Onderwerp: FW: Aanvullende gegevens vergunningaanvraag 2025-Z14756

Naar aanleiding van de aangeleverde tekening heb ik deze beoordeeld. Helaas moet ik constateren dat de stukken op dit moment onvoldoende duidelijk zijn om het plan inhoudelijk goed te kunnen beoordelen en de vergunning te kunnen verlenen.

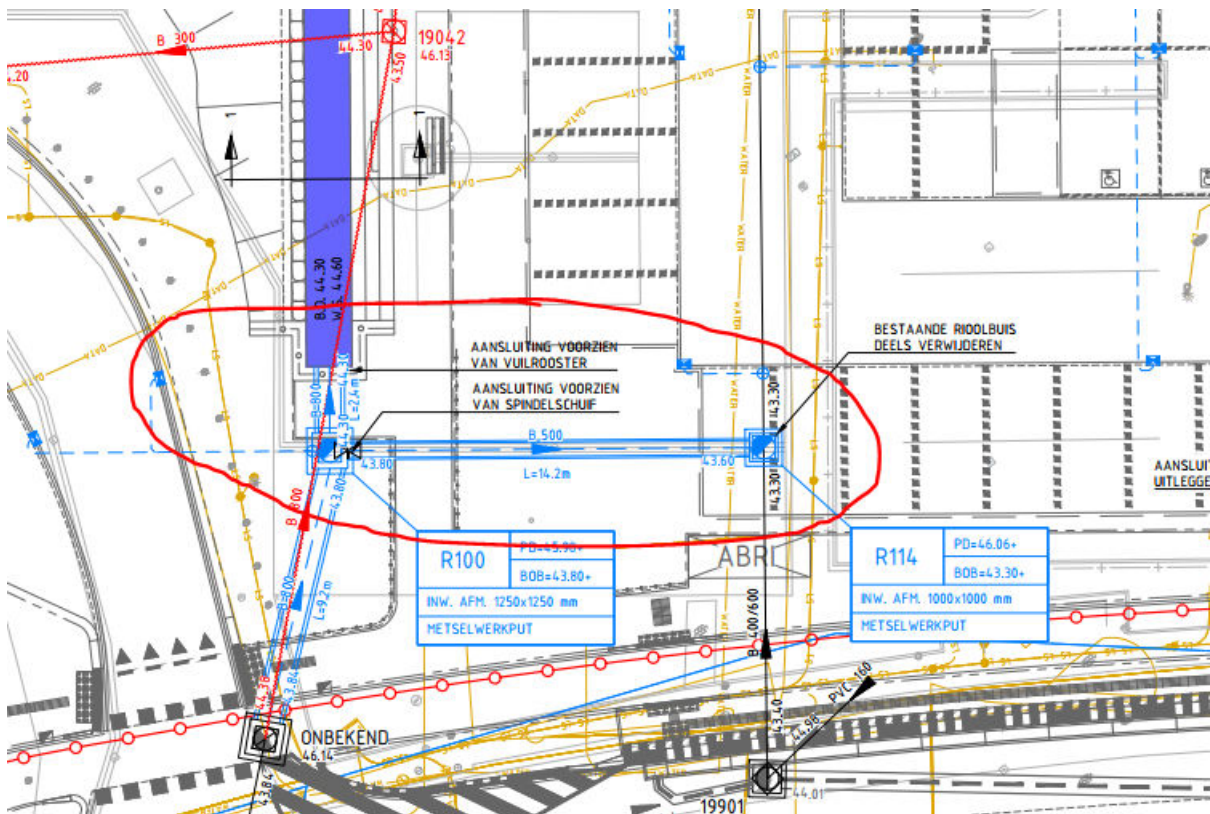
De tekening bevat zeer veel informatie die voor de beoordeling van het watersysteem niet relevant is en dit moeilijk maakt, terwijl essentiële informatie ten aanzien van de waterhuishoudkundige werking ontbreekt of niet eenduidig is weergegeven. Dit maakt het lastig om de huidige en toekomstige situatie goed te doorgronden.

Naar aanleiding van onze eerdere opmerkingen over het vernauwen van de doorgang is door de gemeente voorgesteld om een extra aftakking te realiseren zodat een deel via deze bypass kan afstromen.

Maar op de tekening lijkt de nieuwe aftakking momenteel dood te lopen.

- Hoe en waar stroomt de aftakking naartoe?

- Wordt deze aftakking aangesloten op de BT1000-leiding?

- Waarop sluit de BT1000-leiding vervolgens aan?

- Wat is het BOB-niveau van de BT1000 ter plaatse van de aansluiting?

Hoe sluit het verdeelwerk en de bijbehorende afvoer aan op de bestaande duiker ter hoogte van Tempelplein nr. 11 en 15?

- Hoe is de aansluiting nieuw op bestaand daar constructief en hydraulisch vormgegeven?

- uitsluitend de voor het watersysteem relevante informatie is opgenomen;
- de stromingsrichting(en) duidelijk zijn weergegeven;
- huidige en nieuwe situatie helder van elkaar zijn onderscheiden;
- alle aansluitingen (inclusief BOB-niveaus) volledig zijn uitgewerkt;
- en het dwarsprofiel in overeenstemming is met de meest recente ontwerpvariant.

Op basis van de huidige aanvraag kan ik helaas nog geen positief advies / vergunning verlenen ten, omdat onvoldoende inzichtelijk is hoe en waar het water in de huidige en toekomstige situatie wordt afgevoerd. Ik ontvang graag een aangepaste set tekeningen, zodat wij de beoordeling kunnen voortzetten.

Ter plaatse van put R114 ligt een bestaand riool (zwarte lijn) die naar het noorden stroomt en is aangesloten op put R105.

ter plaatse van het verdeelwerk en de overstortvoorziening van het lichtblauw gearceerde water.

Nee. De aftakking is aangesloten op put R105 en stroomt dan via een rond 300 mm naar de bestaande put van het verdeelwerk die is aangesloten op de stadsgrachten. Ik heb een rapport en tekeningen toegevoegd over het functioneren en beheren van het verdeelwerk en de stadsgrachten.

Deze leiding sluit aan op compartiment 3 van de verdeelput (hier stroomt het water dat door de gracht stroomt)

B.O.B. hoogte bedraagt +/- 40.58+ N.A.P. (zie bodem compartiment 3)

De overkluisde Geleenbeek stroomt straks (ter plaatse van put 104) met 100-200 l/s naar de bestaande duiker rond 800 mm naar de markt.

Voor de aansluiting van de rond 800 mm vanaf put R104 naar compartiment 1 wordt gebruik gemaakt van de bestaande aansluiting. De afvoer vanaf de eerste locatie waar het water wordt verdeeld (put R100) stroomt via het bestaand riool en het nieuwe riool rond 300 mm benedenstrooms van put R105 naar compartiment 3. Deze wordt via een nieuw te boren aansluiting gemaakt.

Op de tekening staan alle relevante informatie over het gehele systeem. Graag wil ik de3 tekening nader toelichten en in onderling overleg bepalen welke informatie verduidelijkt moet worden.
